Revestimento ceramico

Descrição

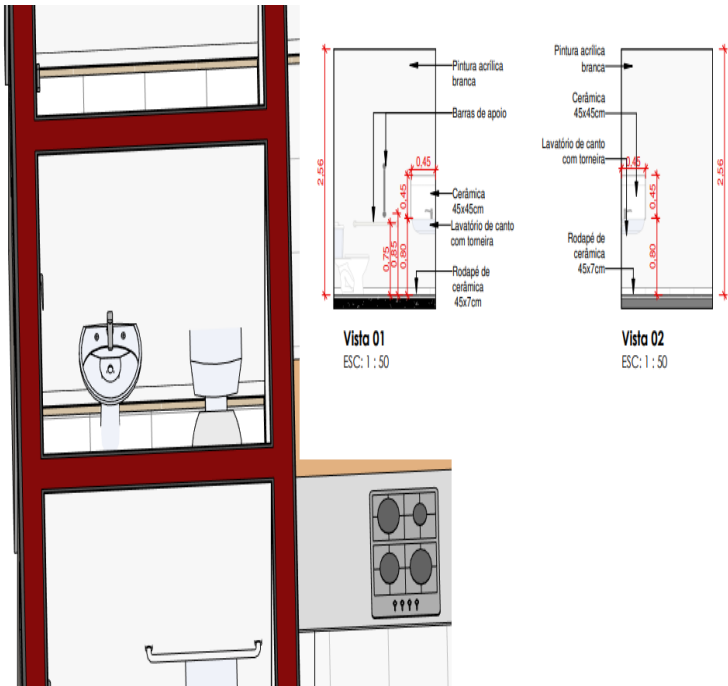
Acrescentar revestimento ceramico no lavatório  
conforme projeto legal  
Prioridade  
Alta  
Disciplinas Responsáveis  
Arquitetura  
Usuários Responsáveis  
coordenacao@chaconengenharia.com
